PROJET REALEX

Demande de Permis d'Urbanisme

Projet amendé tel que modifié en application de l'article 177/1 du COBAT

NOTE EXPLICATIVE

Figure A.1 – Vue rue de la Loi - Projet modifié

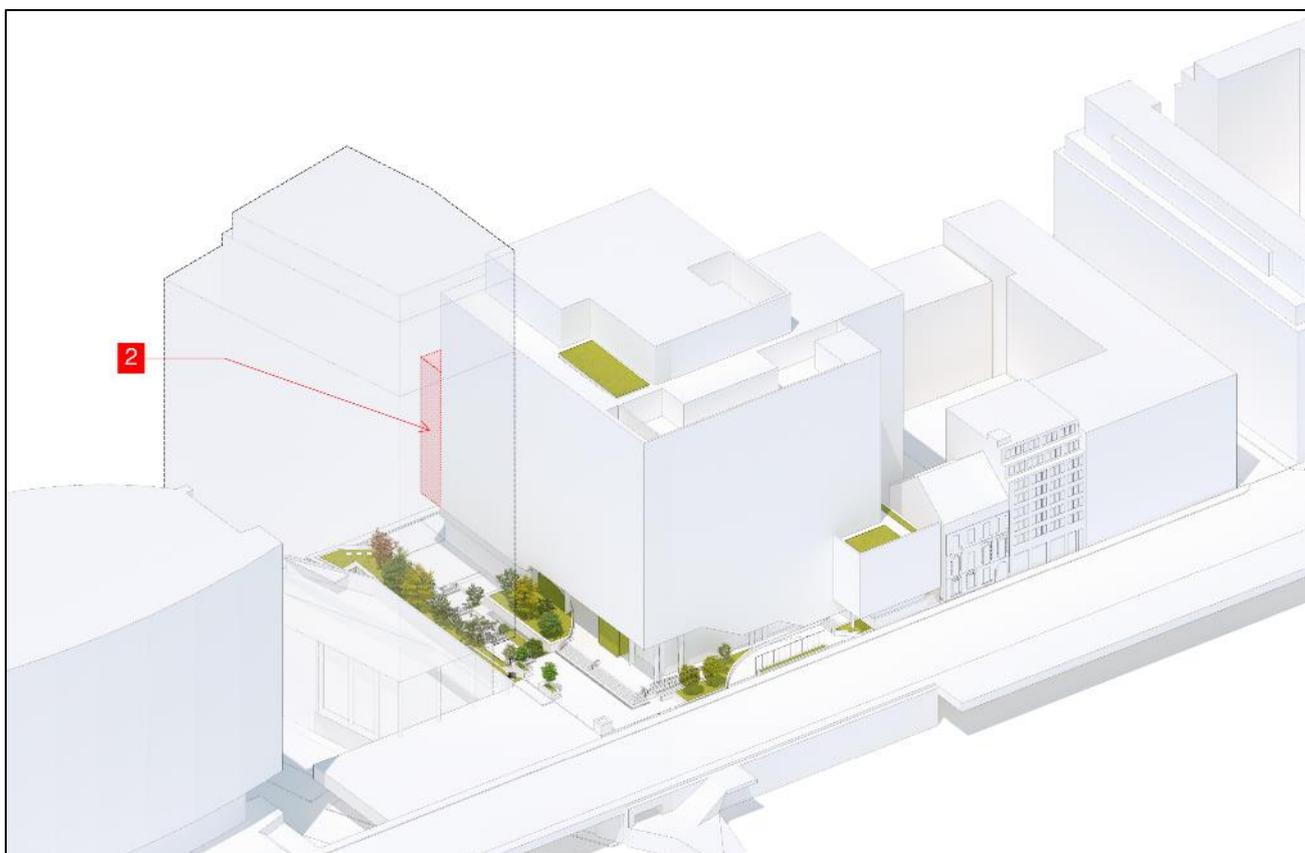
En complément de la description ci-dessus, ces 2 modifications sont présentées graphiquement dans les figures A.1 à A.3 ci-dessous, les légendes dans ces 3 figures étant les suivantes :

- 1/ Retrait du volume de l'immeuble de bureaux, niveaux +7 à +14 (au lieu de +10 à +14 dans la demande de permis amendée), soit un abaissement de l'acrotère du premier plan de la façade d'environ 3 étages ;
- 2/ Retrait en largeur et en profondeur du volume de l'immeuble de bureaux, niveaux +2 à +6 inclus , soit une réduction d'une travée de la largeur de la façade du premier plan, aux étages, côté Sud-Est.

Figure 1.b : Plan masse du projet modifié

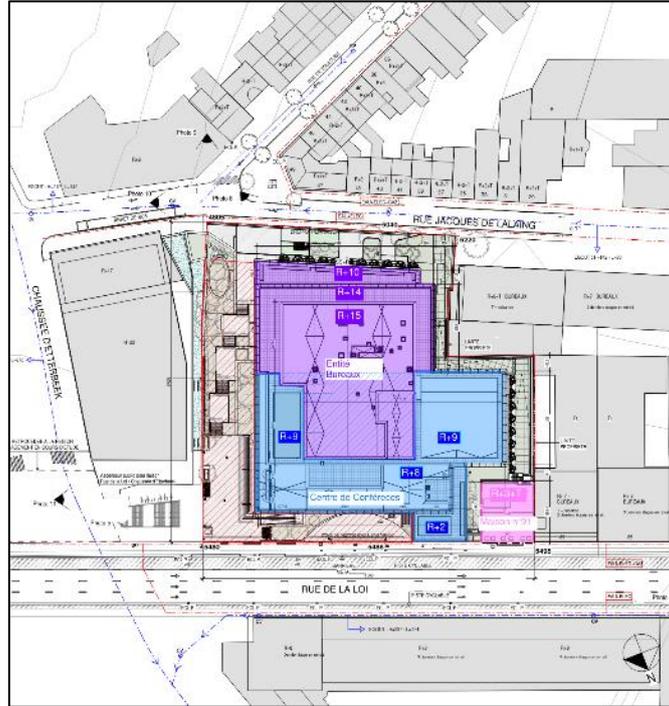
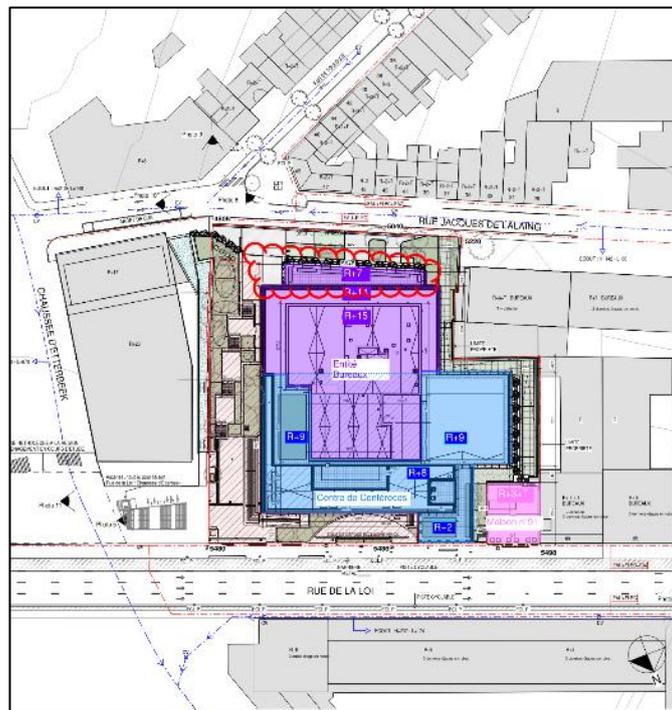
Sur le plan urbanistique / technique, la demande de permis modifiée engendre les deux modifications suivantes par rapport à la demande de permis amendée, qui concernent uniquement la volumétrie de l'immeuble de bureaux du côté de la rue Jacques de Lalaing :

Figure 3.b : Coupe côté rue jacques de Lalaing : retrait complémentaire dans le projet modifié

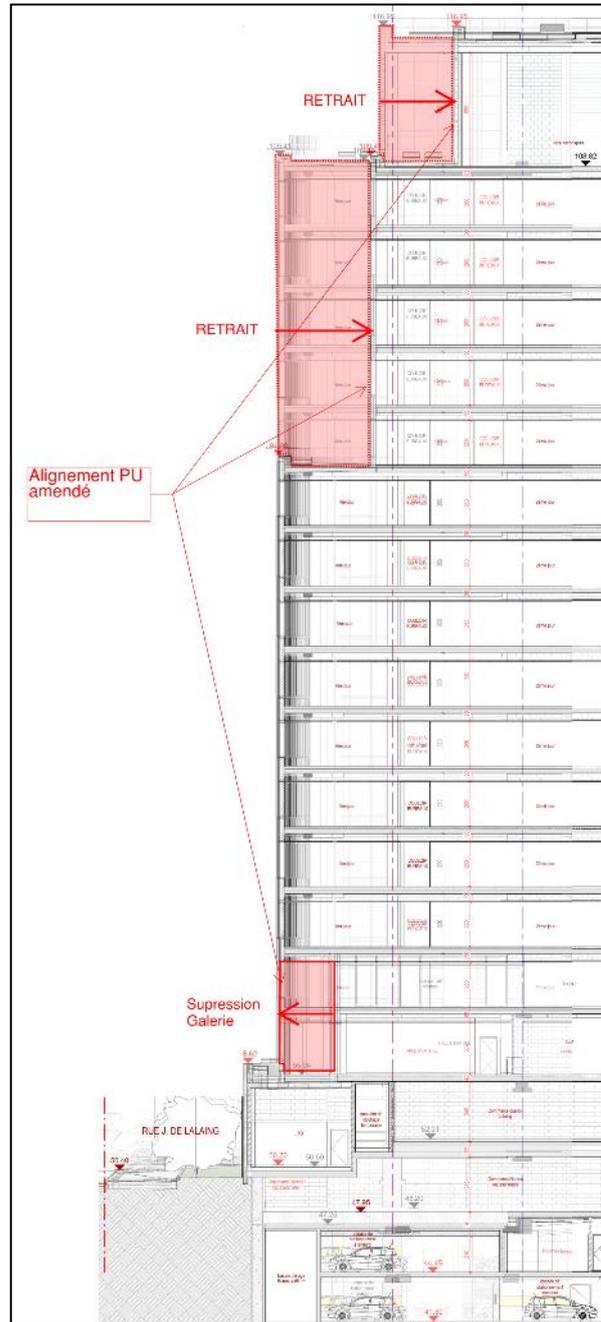
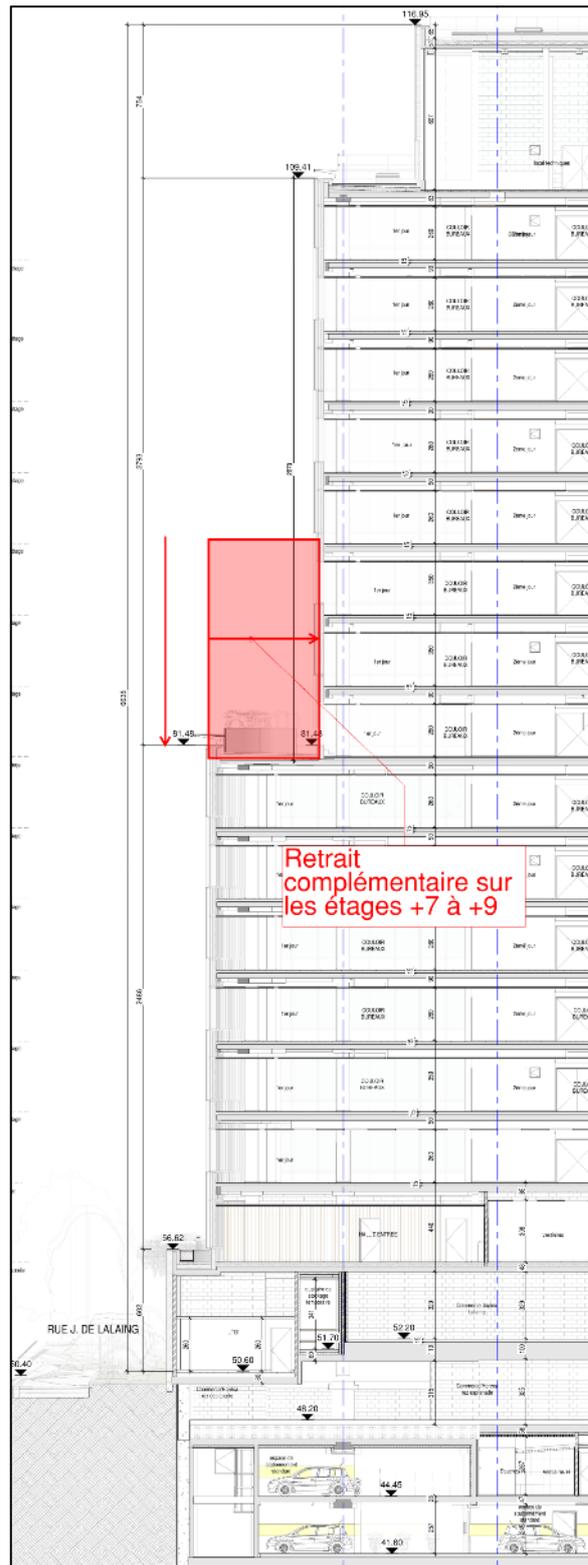
- Le recul complémentaire de la façade sud du projet s'opère dès le niveau +7 (au lieu du niveau +10 dans la demande de permis amendée). Ainsi, l'alignement de la partie inférieure de cette façade, en retrait de +/- 2 mètres par rapport au socle, s'arrête 3 niveaux plus bas (soit un abaissement de 10,50 mètres) que dans la demande de permis amendée. La terrasse verdurisée qui prenait place dans la zone de recul au niveau +10 est également ramenée au niveau +7.

Figure 4.b – Gabarits en retrait côté rue J. de Lalaing, projet modifié

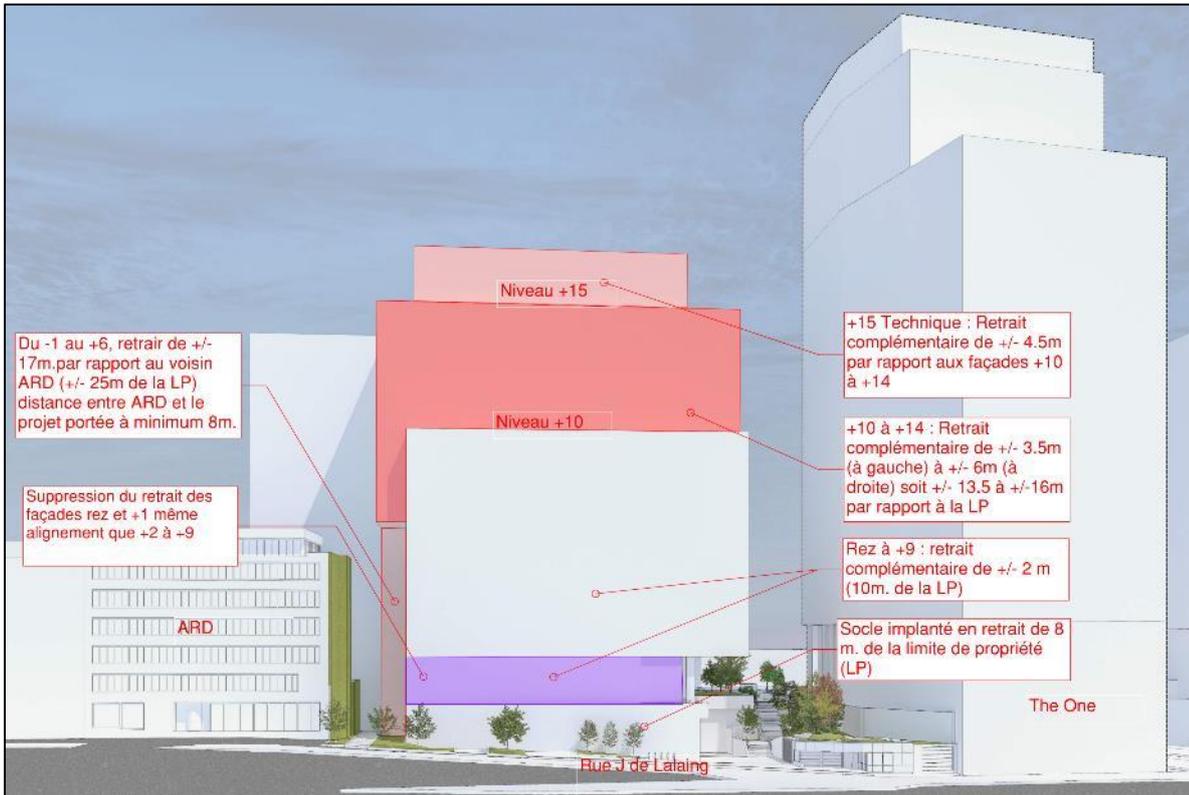
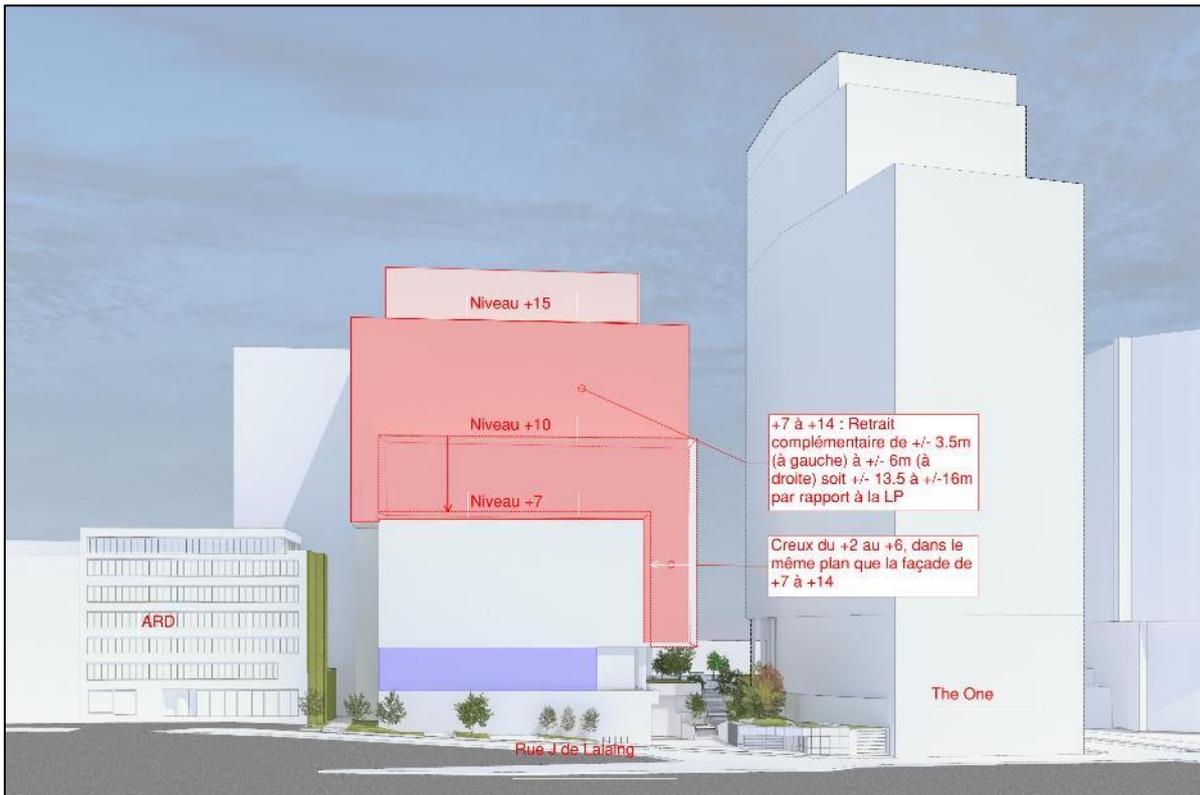
- A l'angle sud-est de cette façade, du côté du pocket park, un creux est apporté dans la volumétrie de la partie en porte-à-faux de l'immeuble, du niveau +2 au niveau +6 inclus. Ce creux présente une profondeur identique au recul de la façade qui s'opère à partir du +7 de sorte d'accentuer l'effet d'un volume détaché en 1^{er} plan qui par son gabarit réduit assure une meilleure intégration urbanistique de l'ensemble du projet avec les gabarits existants le long de la rue J. de Lalaing

Figure 7.b : Elévation EST - projet modifié

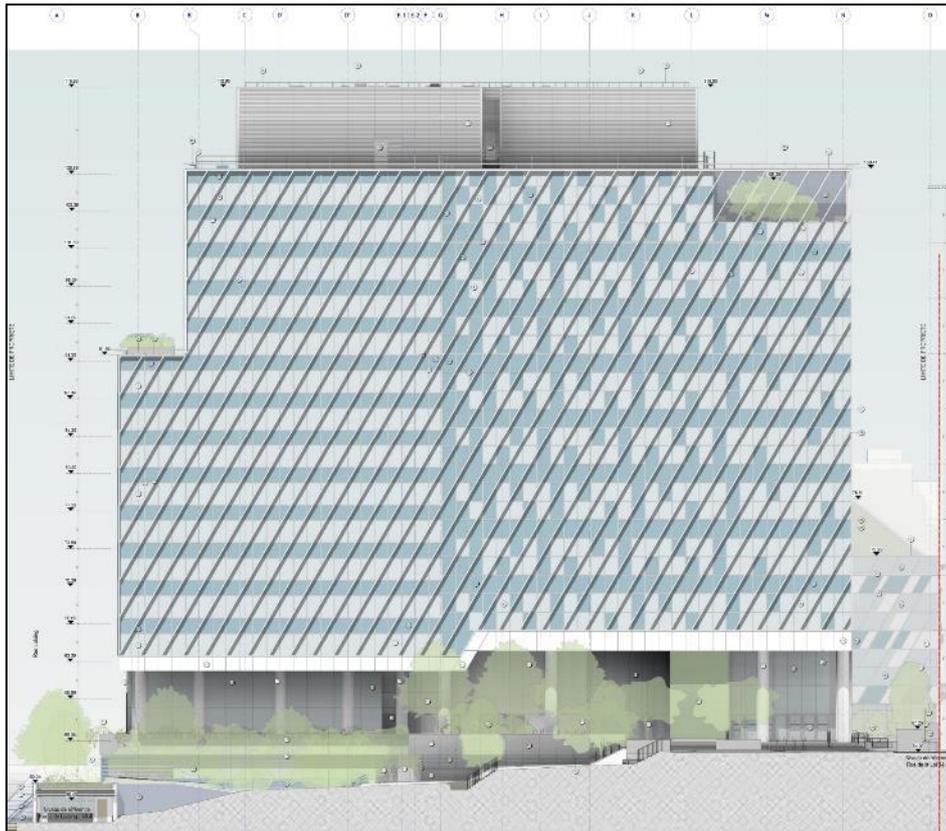
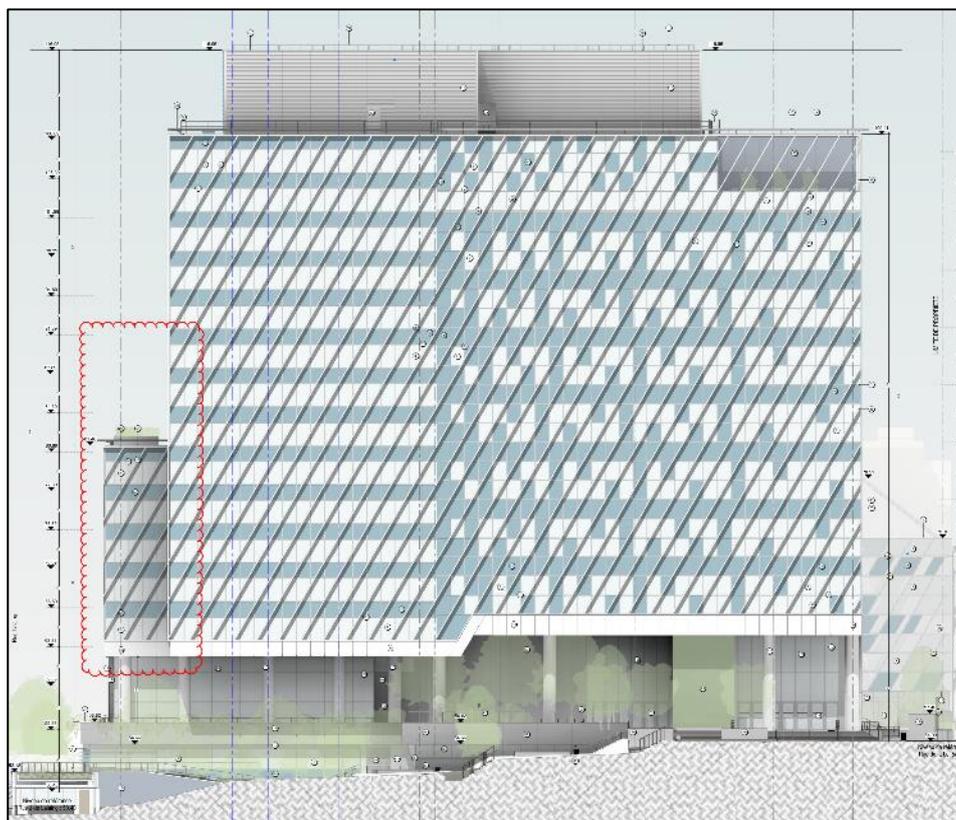
Les façades Est, Sud, et Ouest sont adaptées suite aux modifications volumétriques du projet modifié et sont présentées ci-après. Précisons que le traitement esthétique des façades (ratio vide-plein, pare-soleil en diagonal côté Est, panneaux photovoltaïques côté Sud) est identique à celui présenté dans le projet amendé.

Figure 11.b. : L'entité « Bureaux », vue n°1 du côté rue Jacques de Lalaing – projet modifié

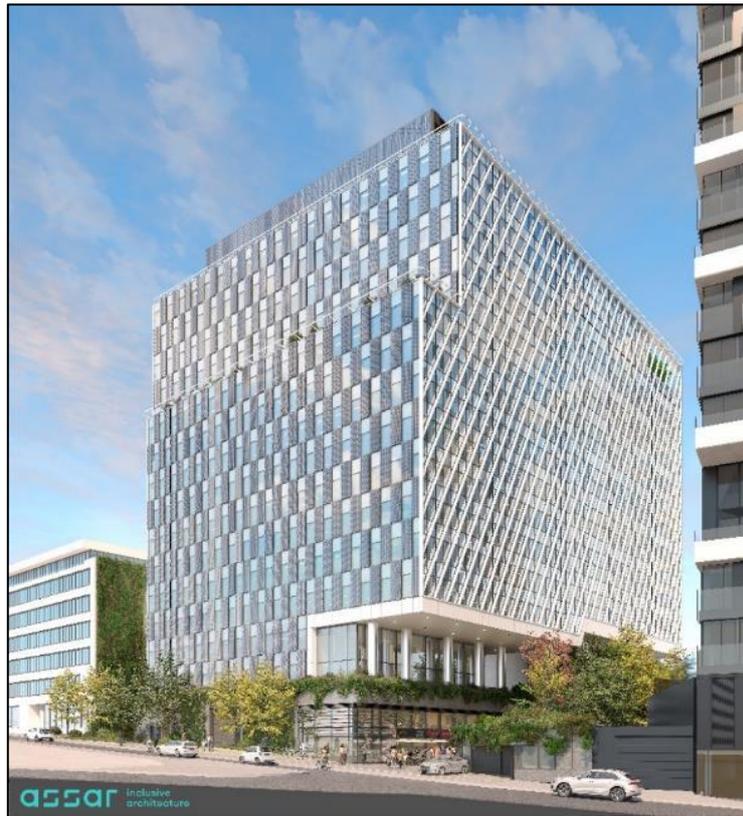
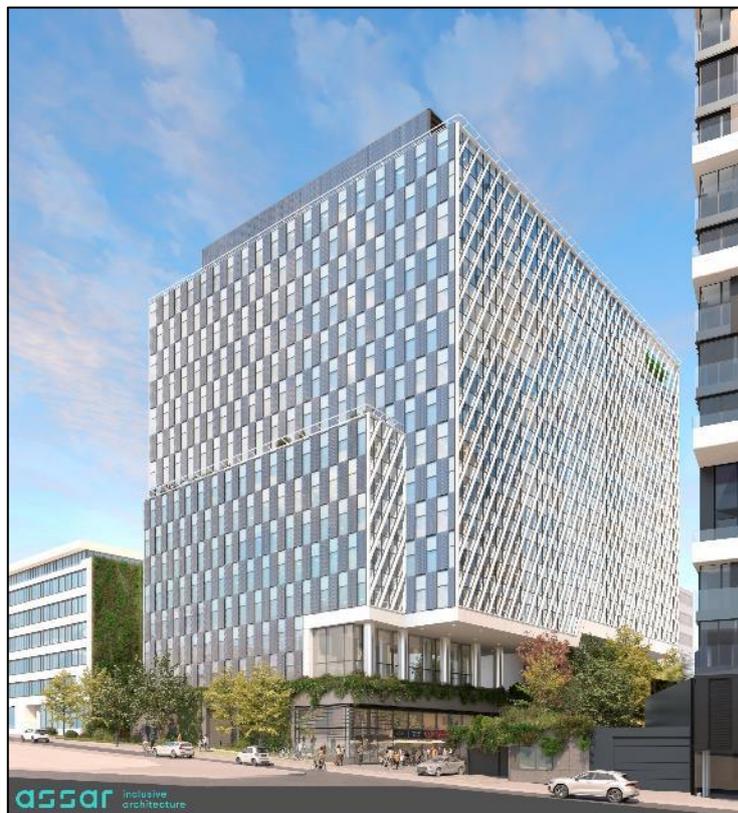
Ce creux contribue, également, à une meilleure perception du cheminement piéton et à un élargissement de la perspective perçue du côté de la rue Jaques de Lalaing.

Figure 16.b : Hauteurs des gabarits Rue Lalaing – Projet modifié

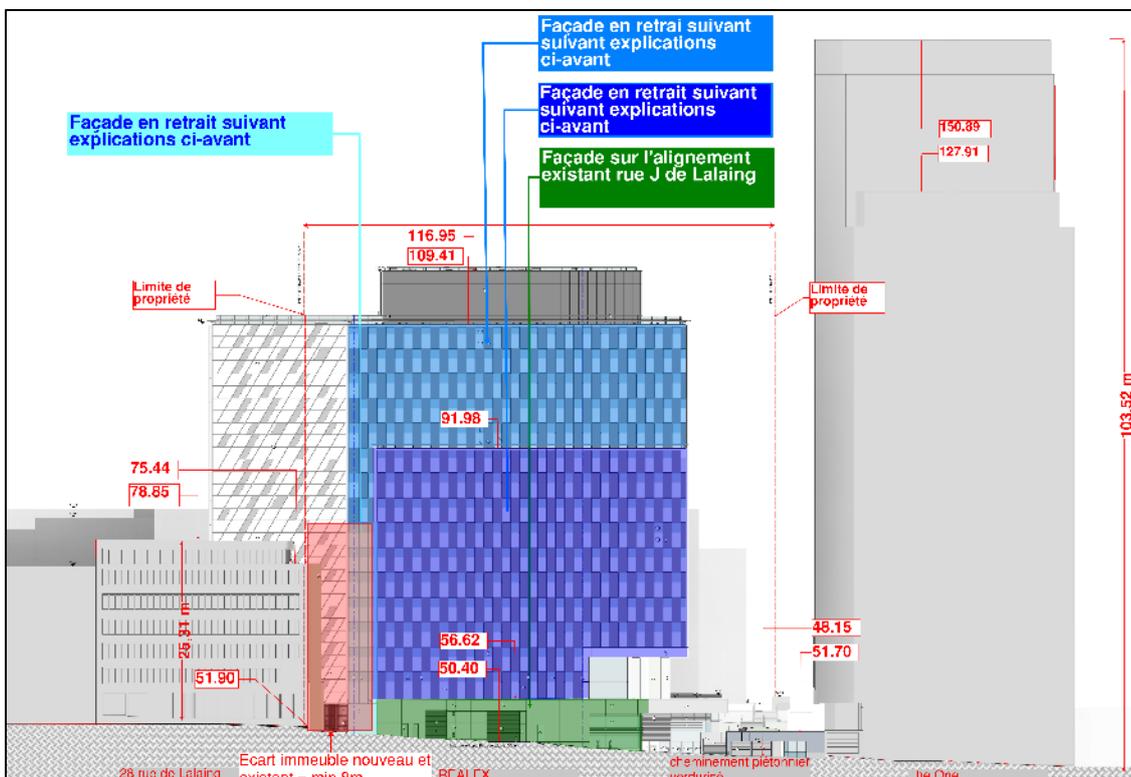
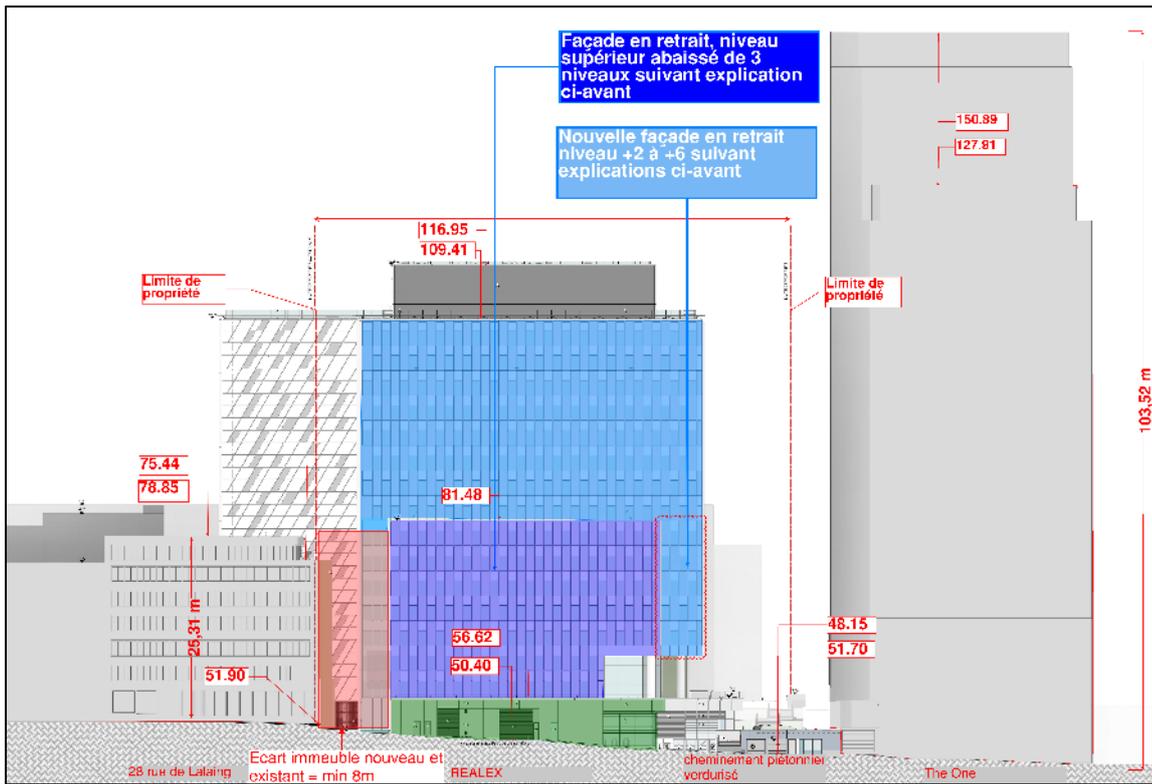
Ainsi, comme suggéré par ladite Commission de concertation, le jeu de plans successifs de la façade a encore été amélioré pour permettre une meilleure intégration du projet à l'échelle de la rue :

- au sommet du socle (niveau rez) : acrotère à 56,62 DNG, en recul de 8 m par rapport à la voirie ;
- du rez au +6, recul complémentaire de l'ordre de 2 m (10 m par rapport à la voirie). Ainsi, au sommet du +6, acrotère à 81,48 DNG ;
- Du +7 au +14, recul complémentaire d'une valeur moyenne de 5 m (15 m par rapport à la voirie). Ainsi, au sommet du +14, acrotère à 109,41 DNG puis recul complémentaire de 4,50 m pour l'étage technique.
